Contribution à l'enquête publique  
environnementale sur le projet AFSB

LGVEA

## **Contribution LGVEA à l'EP environnementale sur les AFSB**

### **Bruit : la SNCF reste sourde**

Figure 2 Schéma issu du Cahier des fiches d'incidence réseaux AFSB MC1 TITU--RRNI33XA1

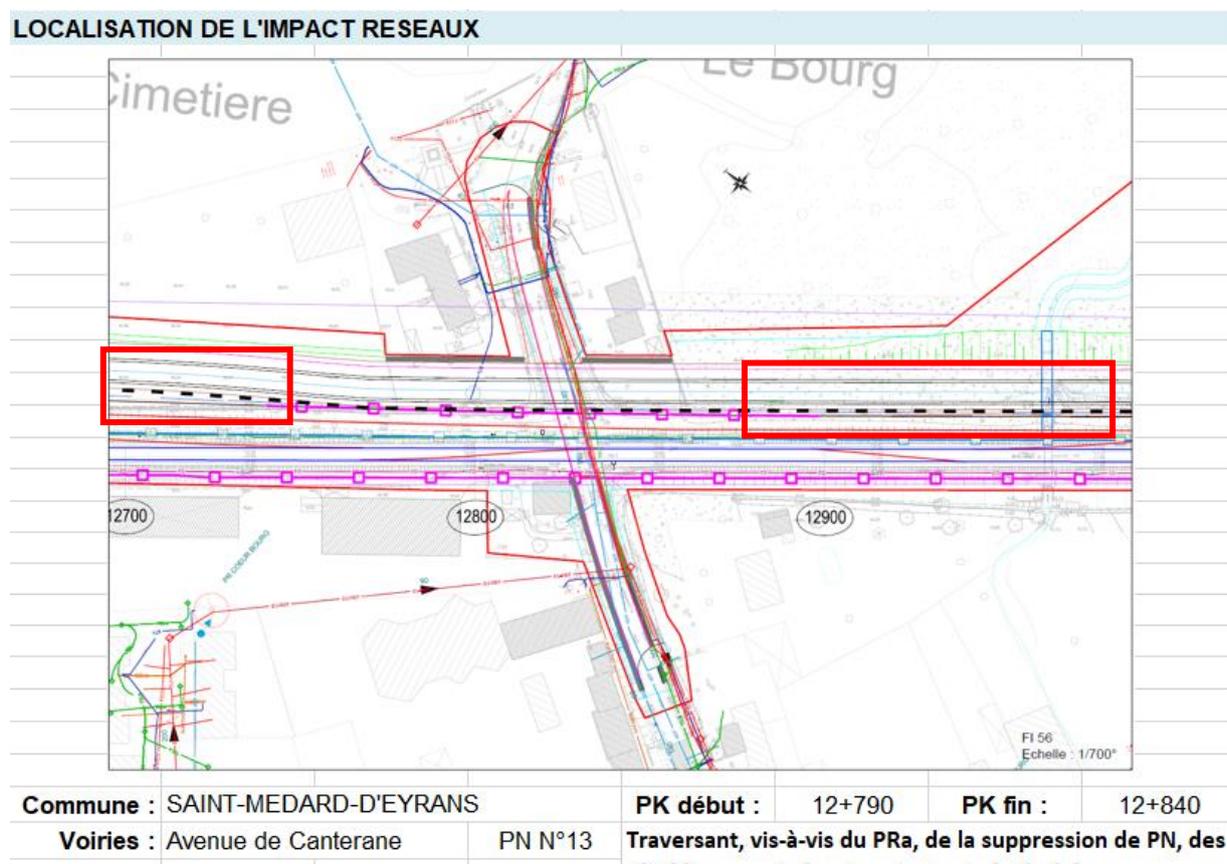
Il nous faut aussi dénoncer les manquements constatés sur certaines sections du linéaire des AFSB dans la pose des protections phoniques.

Ainsi, et à titre d'exemple seulement, il nous faut signaler l'absence de protection phonique (tirets en rose) à l'est de certains tronçons des AFSB comme le montre le schéma ci-dessous aux abords du PN13 (zones référencées en cadres rouges).

SNCF Réseau, et RFF auparavant, justifiait ces manquements par une absence d'urbanisation à l'est des voies ferrées.

Or depuis, et selon les dispositions du PLU de Saint Médard d'Eyrans, ces zones peuvent être urbanisées (et pour certaines, elles le sont aujourd'hui comme proches du Château Lamothe et sur la route de Canteranne).
